Informe Consolidado de Solicitud de Aclaraciones, Rectificaciones y/o Ampliaciones Complementario al Estudio de Impacto Ambiental del Proyecto "Parque Eólico Loma Verde"

Nombre del Titular : Engie Energía Chile S.A.
Nombre del Representante Legal : Pablo Rodolfo Espinosa Aguirre
Dirección : Avenida Apoquindo 3721 Piso 6. Las Condes

El presente Informe Consolidado de Solicitud de Aclaraciones, Rectificaciones o Ampliaciones al Estudio de Impacto Ambiental del proyecto "Parque Eólico Loma Verde", contiene las observaciones generadas en virtud de la revisión de la Adenda.

Imagen 1. Identificación de Puntos de fotos (TR1, TR2, TR3, TR4) en la reserva natural El Triwe, líneas visuales de fotos presentadas por el titular (líneas blancas, rojas y celestes), y ubicación de las obras y emplazamiento del proyecto Loma Verde. (Elaboración propia).

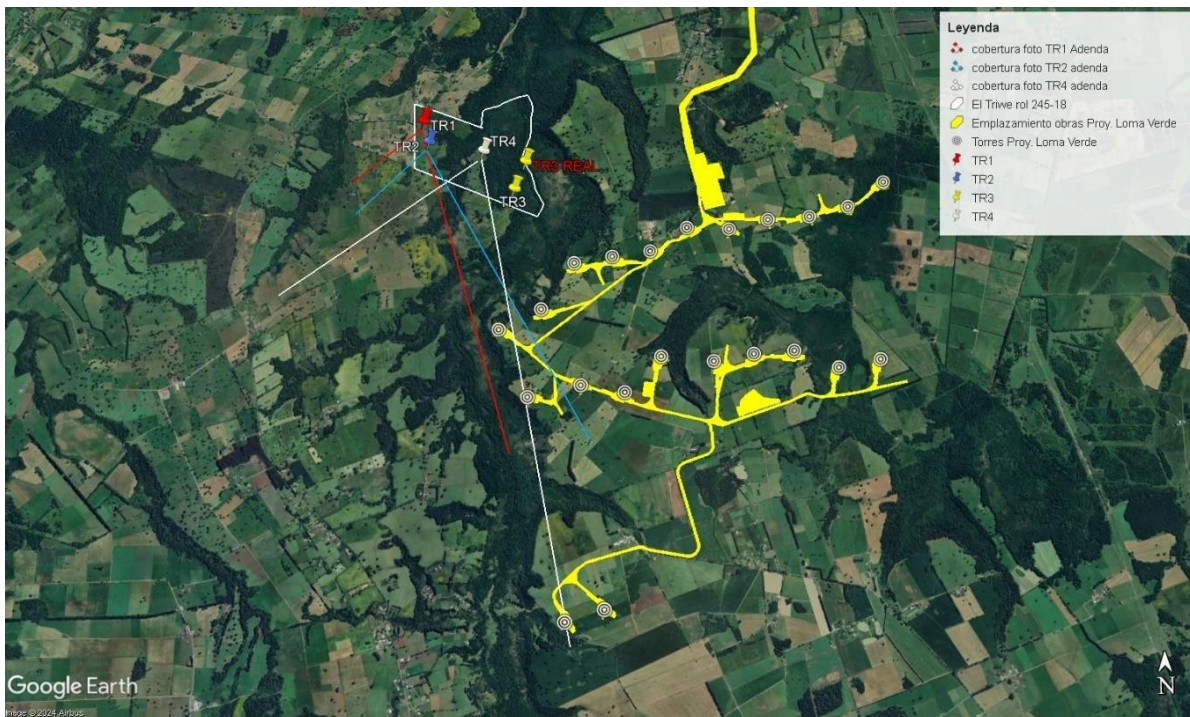
No obstante, la dirección real desde esos puntos de observación hacia el parque eólico es hacia el sureste, por lo cual difícilmente el fotomontaje está correcto (a menos que hubieran cambiado la posición del proyecto hacia el suroeste del TR1).

En Imagen 1, se presentan los puntos de observación y sus respectivas amplitudes de ancho de fotografías utilizadas en fotomontaje, así como la ubicación de las obras y emplazamiento del proyecto en EIA “Loma Verde”.

Por otro lado, la ubicación que se presenta de los puntos de referencia TR, es discordante entre distintas imágenes de la adenda, revisar imágenes páginas: 70 a 73 (figuras 31 a 34); pagina 86 (figura 38). Por lo cual la adenda presenta información confusa.

Imagen 2. Ubicación de TR1 respecto a emplazamiento de proyecto de acuerdo a Adenda.

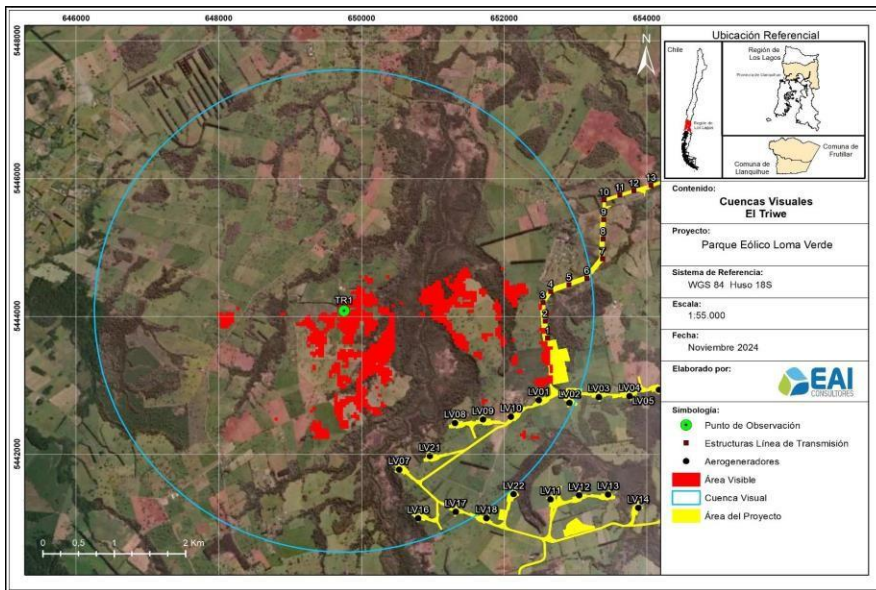
- a) Se indica que el punto de observación con mayor número de aerogeneradores visibles corresponde al PO15 con seis (6); mientras que en el fotomontaje presentado en la Figura 48, correspondiente a la situación con proyecto de TR1 se observan 10 aerogeneradores, lo que luego es corroborado en la página 106. Se solicita aclarar la incongruencia y presentar nuevamente la tabla 12. Para corroborar los fotomontajes se solicita entregar en un archivo de respaldo las fotografías originales en base a las cuales se hicieron los fotomontajes desde todos los puntos de observación, cada una de las cuales deberá contener la metadata del registro sin editar (fecha/hora, ubicación y orientación) y encontrarse tabulado en función del nombre de cada archivo para su fácil identificación. Se sugiere utilizar alguna aplicación que permita la visualización de estos parámetros en la misma fotografía.
